**PERP 011/2023 - PEDIDO DE ESCLARECIMNTO****De :** Felipe Pinheiro Vitorino <felipe.vitorino@teltext.com.br>

**Assunto :** PERP 011/2023 - PEDIDO DE ESCLARECIMNTO

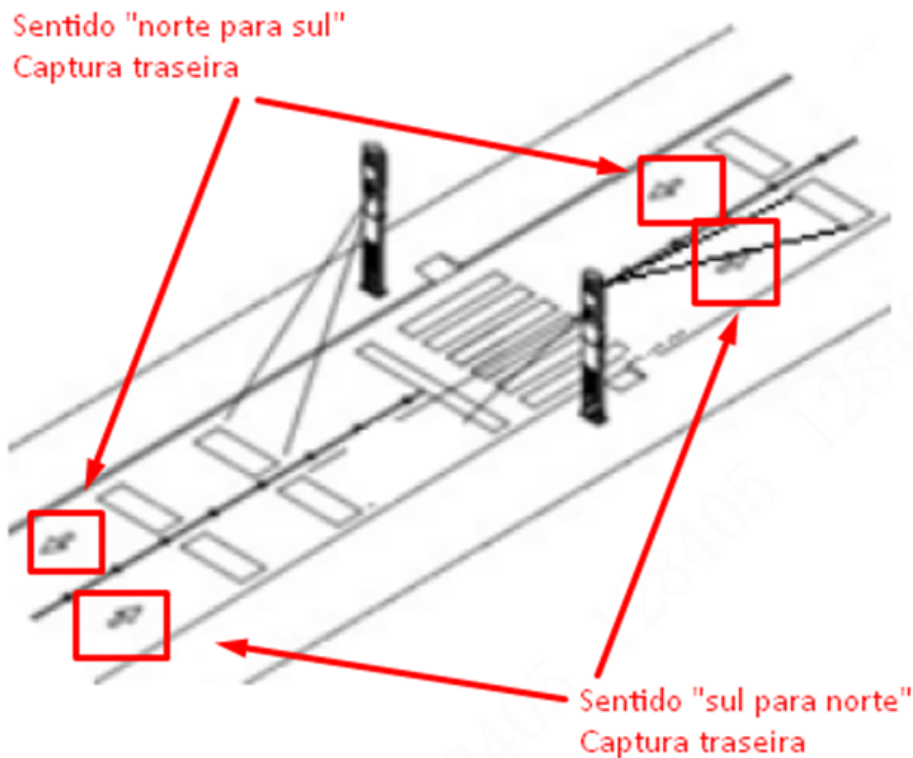
1) O documento editalício cita no título de cada um dos itens de serviço sob demanda, a quantidade de faixas de rolagem que constituirão os pontos de monitoramento. Entretanto, no que diz respeito ao sentido de via em que as faixas de rolagem estarão dispostas, existem figuras ilustrativas com setas indicativas, que deixam a entender o sentido da via por onde os veículos circularão, demonstrando ainda que a captura ocorrerá pela placa traseira. Para elucidar um pouco este entendimento, cita-se como exemplo o item 1 – “SERVIÇOS, SOB DEMANDA, DE MONITORAMENTO DE VIAS PÚBLICAS DE 2 (DUAS) FAIXAS, COM RECONHECIMENTO DE PLACA VEICULARES E IMAGEM PANORÂMICA, CONTEMPLANDO HARDWARE, SOFTWARES, MANUTENÇÃO E SUPORTE TÉCNICO”, cuja figura ilustrativa está demonstrada a seguir:

A figura demonstra que, apesar de a via ser constituída por 2 faixas, trata-se de uma via de mão dupla, em que a captura ocorre de maneira individual, sempre pela parte traseira. Vale ressaltar que a figura distingue-se da realidade construtiva de diversas vias, as quais podem apresentar obstáculos visuais, tais como: canteiros centrais, guard-rails, faixas de VLT, e etc. Neste sentido, solicitamos que sejam esclarecidos os seguintes entendimentos:

- Para quantificar os “DISPOSITIVOS DE IMAGEM PARA CAPTURA DE PLACAS”, deverão sempre ser observados o esboço das imagens ilustrativas, que orientam que a captura da placa ocorra sempre pela face traseira do veículo, de acordo com o sentido da faixa de rolagem. Sentidos distintos de faixa, ainda que na mesma via, não deverão compartilhar o mesmo DISPOSITIVO DE IMAGEM PARA CAPTURA DE PLACAS;

- A quantidade de “DISPOSITIVOS DE IMAGEM PARA CAPTURA DE PLACAS” estará vinculada ao sentido da via, de acordo com o esboço da imagem ilustrativa. Ou seja, citando o exemplo listado acima, serão necessários 2 DISPOSITIVOS PARA CAPTURA DE PLACAS, sendo um no sentido “sul para norte”, e outro no sentido “norte para sul”. Seguindo esta diretrizes, as vias que apresentem obstáculos centrais, que podem impactar diretamente na captura da imagem, estão automaticamente compreendidos e contemplados na constituição dos pontos de captura. Todas as proponentes deverão seguir esta metodologia de entendimento para todos os itens que compõem o termo editalício, formando uma oferta igualitária entre as proponentes no processo concorrencial.

Estão corretos nossos entendimentos?
